【公報種別】特許法第17条の2の規定による補正の掲載

【公開番号】特開2011-75034(P2011-75034A)

【手続補正書】

【図 6】

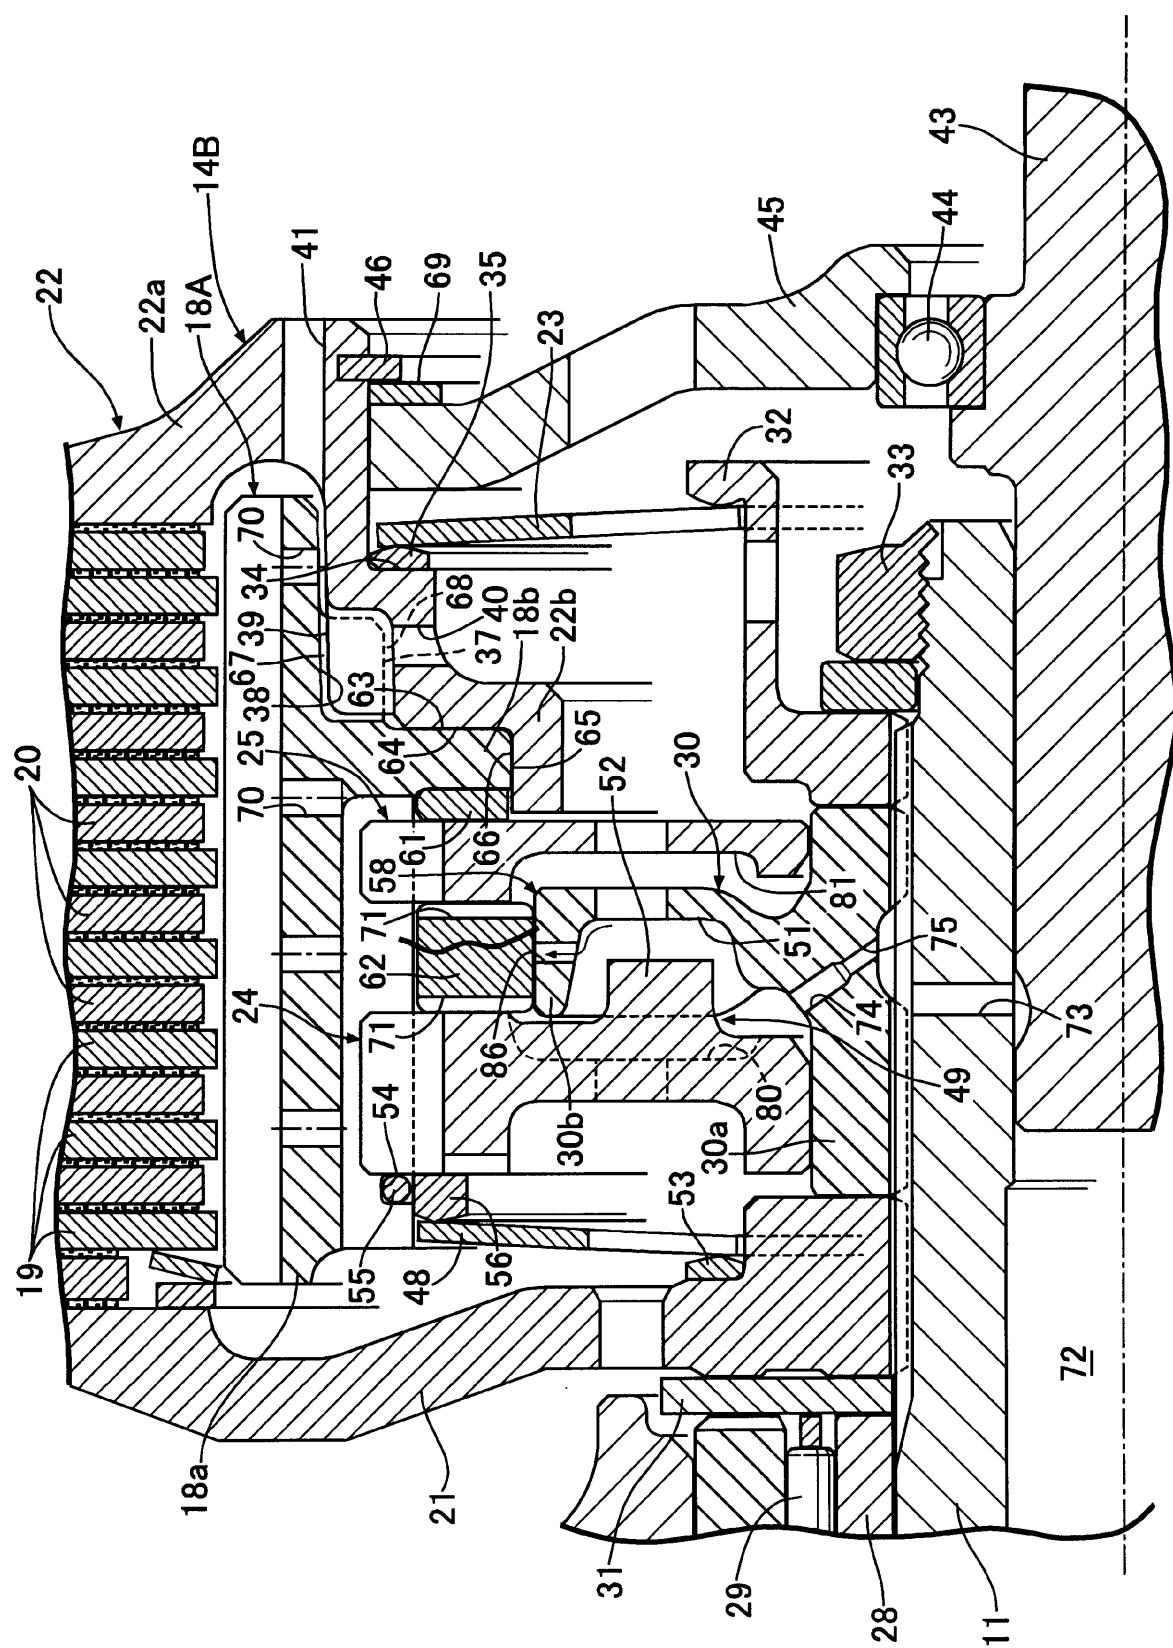
【手続補正3】**【補正対象書類名】**図面**【補正対象項目名】**図6**【補正方法】**変更**【補正の内容】**
